Umgestaltung des Bahnknotens Stuttgart

Anlage 15.1 E: Umweltverträglichkeitsstudie

Ergänzung 2. Änderungsverfahren

Begründung der Planänderung 2. Änderungsverfahren

Abb. 1: Untersuchte Varianten für einen Rettungsstollen/-schacht

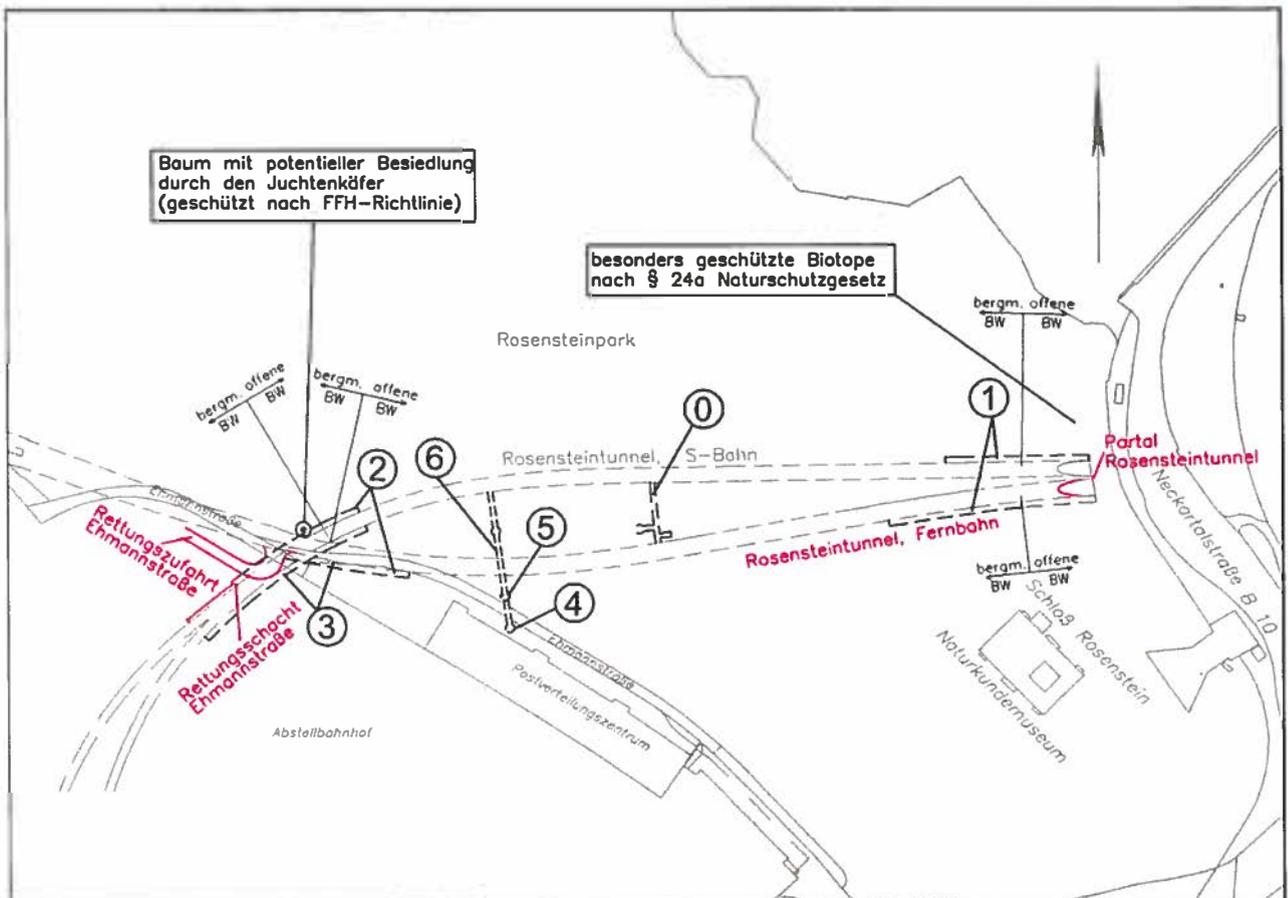
- Beibehaltung des Rettungsstollens an der bisher beantragten Stelle (Variante 0):
Jeweils ein Rettungsstollen führt von dem Fern- und dem S-Bahn-Tunnel zu einem gemeinsamen Schachtbauwerk, das sich mitten im Rosensteinpark befindet (s. Abb. 1). Der Schacht führt mittels Treppen an die Oberfläche des Rosensteinparks.

Die Bautätigkeiten im Bereich des Rettungsschachtes im Rosensteinpark führen in der Summe zu einer zwar zeitlich befristeten, aber wesentlichen Beeinträchtigung der landschaftsbildprägenden Funktion und der Erholungsqualität des Landschaftsschutzgebietes Rosensteinpark. Das Gebäude, das über dem Ausstieg des Rettungsschachtes errichtet wird, stellt eine erhebliche Beeinträchtigung für das Landschaftsbild im Park dar. Für Flora und Fauna stellt der Rettungsschacht im Rosensteinpark keine erhebliche Beeinträchtigung dar. Die temporären Eingriffe in den Rosensteinpark wären kompensierbar, da für die Herstellung des

Die bisherige Lage des Ausstiegsbauwerks im Rosensteinpark wurde im Rahmen des Anhörungsverfahrens von den Trägern öffentlicher Belange sowie vielen privaten Einwendern abgelehnt. Insbesondere vom Landesdenkmalamt und den Naturschutzbehörden und -verbänden wurden aufgrund der bauzeitlichen und endgültigen Eingriffe in das Schutzgut „Landschaftsbild und Erholung“ erhebliche denkmal- und naturschutzrechtliche Bedenken geäußert. Es entstünden durch die Lage und Gestaltung des Ausgangsbereichs gravierende Eingriffe in die sensiblen Parkbereiche. Die wesentlichen Schutzgüter Landschaftsbild (Erholung) und Denkmalschutz (der Rosensteinpark wurde im Stile eines englischen Gartens angelegt) würden dauerhaft eingeschränkt. Zum Beispiel wären durch das Ausgangsbauwerk die klassischen Sichtachsen (typisch für einen engl. Garten) zerstört.

Aufgrund dieser erheblichen Eingriffe wird die Variante 0 verworfen.

Die parallelen Rettungsstollen erfordern eine beidseitige Verbreiterung der offenen Baugrube im Bereich des Voreinschnitts des Tunnelportals Rosensteinpark (s. Abb. 1). Damit ist ein größerer bauzeitlicher Eingriff in die nach § 24a NatSchG besonders geschützten Feldgehölze auf den Neckarsteilhängen im Norden der Baugrube verbunden. Anlagebedingt entstehen durch die Ausgänge der Rettungsstollen an der Böschung Richtung

Zur Vermeidung der durch die Variante 1 verursachten Eingriffe am Neckarhang würde der nördlich parallel des S-Bahntunnels befindliche Rettungsstollen so angeordnet, daß dessen Zugang maximal 600 m vom Tunnelportal Rosensteinpark entfernt läge. Beim südlich parallel des Fernbahntunnels befindlichen Rettungsstollens betrüge der Abstand zum Portal 500 m. Die parallelen Rettungsstollen erfordern jedoch eine Verbreiterung der offenen Baugrube im Bereich des Kreuzungsbauwerks Ehmannstraße und verursachen somit einen größeren bauzeitlichen Eingriff in den Rosensteinpark. Insbesondere müßte durch die vergrößerte Baugrube voraussichtlich ein Baum gefällt werden, der ein mögliches Juchtenkäferquartier darstellt (vgl. LBP, Anlage 18.1, Anhang 2). Durch die akute Gefährdung weiterer Bäume in diesem Bereich wären zusätzlich potentielle Lebensräume der prioritären FFH-Art bedroht. Es ist von entscheidender Wichtigkeit, den betreffenden Baum in seiner gegenwärtigen Form zu erhalten, da er einen von sechs positiv beprobten Bäumen darstellt und für den Erhalt der Juchtenkäferpopulation von hoher Bedeutung ist. Ein Verlust dieses Baumes würde eine erhebliche Beeinträchtigung des Erhaltungszieles des FFH-Gebietes Rosensteinpark bedeuten. Die FFH-Verträglichkeit wäre dadurch gefährdet. Die Realisierung der Variante 2 wird daher ausgeschlossen.

Zur Minimierung der Gefährdung des Juchtenkäfer-Baums wird der nördlich des S-Bahntunnels gelegene, parallele Rettungsstollen aus Variante 2 südlich des S-Bahntunnels angeordnet. Der Rettungsstollen der Fernbahn entspricht dem aus Variante 2. Dennoch wird eine Verbreiterung der offenen Baugrube im Bereich des Kreuzungsbauwerks Ehmannastraße erforderlich mit den dadurch verursachten größeren bauzeitlichen Eingriffen in den Rosensteinpark. Insbesondere muß der Rettungsstollen die S-Bahn überqueren, um an den Rettungsschacht an der Ehmannastraße angeschlossen zu werden. Außerdem ist während der Bauzeit die Verkehrsanbindung des Postverteilungszentrums nur unter großem Aufwand (größeres Bauwerk wegen breiterer Baugrube) aufrechtzuerhalten.

Zur Vermeidung der bei den Varianten 0-3 entstehenden Eingriffe in den Rosensteinpark wird vom S-Bahntunnel ein bergmännischer Rettungsstollen mit Ausstiegsbauwerk südlich der Ehmannastraße erstellt (s. Abb. 1). Der Rettungsstollen unterquert dabei die Fernbahntunnelröhre sowie die Ehmannastraße. Zum Anschluß des Fernbahntunnels an den Rettungsschacht muß ein zweiter Rettungsstollen über dem Rettungsstollen der S-Bahn gebaut werden.

Eine nähere Betrachtung der Variante ergab jedoch, daß das Ausstiegsbauwerk direkt nördlich des Postgebäudes in einer Böschung läge. Der vorhandene Platz zwischen Gebäude und Straße reicht jedoch unter Berücksichtigung der Gebäudegründung nicht zur Erstellung des Schachtbauwerks aus. Eine Verschwenkung der Ehmannastraße führt auf einer Länge von ca. 40 – 50 m zu erheblichen Eingriffen in den Rosensteinpark. Neben den direkten Flächenverlusten für den Rosensteinpark ist diese Variante mit einer über die Bauzeit hinausgehenden Beeinträchtigung für Tiere (v. a. Avifauna) und Pflanzen, für das Landschaftsbild und die Erholungseignung in diesem Bereich des Rosensteinparks verbunden, da durch die Verlegung der Ehmannastraße in den Park eine Beseitigung der randlichen Gehölze und damit eine Öffnung des Parks zur Straße hin erfolgt.

Die zusätzlichen Eingriffe in den Mineralwasserhaushalt entsprechen nicht der „Verordnung zum Schutz der staatlich anerkannten Heilquellen in Stuttgart“. Aus diesen Gründen wird die Variante 4 nicht realisiert.

Die Variante 5 entspricht der Variante 4, jedoch wird das Ausstiegsbauwerk aus Platzgründen nördlich der Ehmannastraße direkt am Rand des Rosensteinparks angeordnet (s. Abb. 1). Dadurch ergibt sich sowohl ein bauzeitlicher als auch ein dauerhafter Eingriff in den Randbereich des Rosensteinparks, wenn auch in einen weit weniger sensiblen Parkbereich als bei Variante 0. Durch die nähere Lage des Schachtes zum Fernbahntunnel muß dieser ebenfalls mit einem zweiten, jedoch kürzeren Stollen als bei Variante 4, an die Fernbahn angeschlossen werden.

Da der Rettungsschacht sich bei Variante 5 in der gleichen Höhenlage wie in der Variante 4 befände, wäre auch bei Variante 5 von zusätzlichen Eingriffen in den Mineralwasserhaushalt auszugehen. Diese wären mit der „Verordnung zum Schutz der staatlich anerkannten Heilquellen in Stuttgart“ nicht vereinbar. Aus diesen Gründen könnte die Variante 5 ebenfalls nicht realisiert werden.

Die Variante 6 entspricht der Variante 5, jedoch wird der Rettungstollen über (statt unter) der Fernbahn geführt (s. Abb. 1). Das Schachtbauwerk zur Überbrückung des Höhensprungs befindet sich somit zwischen der Fern- und der S-Bahntunnelröhre. Der Ausgang befindet sich wie in Variante 5 weiterhin am Rand des Rosensteinparks an der Ehmannastraße.

Der Rettungstollen verläuft oberhalb der Fernbahn nur einige Meter unter der Geländeoberfläche und kann somit nur in offener Bauweise hergestellt werden. Um die im Umfeld vorhandenen großen und alten Bäume im Rosensteinpark schonen zu können, wird die Baugrube für den Stollen im ausreichenden Abstand zu diesen angeordnet. Der restliche Bereich des Stollens wird nach Querung der Fernbahn und Absenkung der Höhe der Rettungstollen mittels Schacht bergmännisch hergestellt.

Die geringsten temporären Eingriffe in den Mineralwasserhaushalt und geringsten dauerhaften Eingriffe in den Rosenstein ergeben sich im Hinblick auf den Denkmal- und Naturschutz bei Variante 6. Mit dieser Lösung werden die temporären Eingriffe in den Mineralwasserhaushalt gegenüber den Varianten 4 und 5 und durch die Positionierung und Gestaltung des Zugangsbauwerks eine deutliche Reduzierung der dauerhaften Eingriffe in den Naturhaushalt und Rosensteinpark vor allem gegenüber den Varianten 0 und 1 vermindert. Der Ausstieg des Rettungsschachtes am Rande des Rosensteinparks führt aufgrund der sichtverschattenden Wirkung der Gehölze zu keiner erheblichen Auswirkung auf das Landschaftsbild.

Daher ergibt sich als günstigste der betrachteten Varianten die Variante 6.
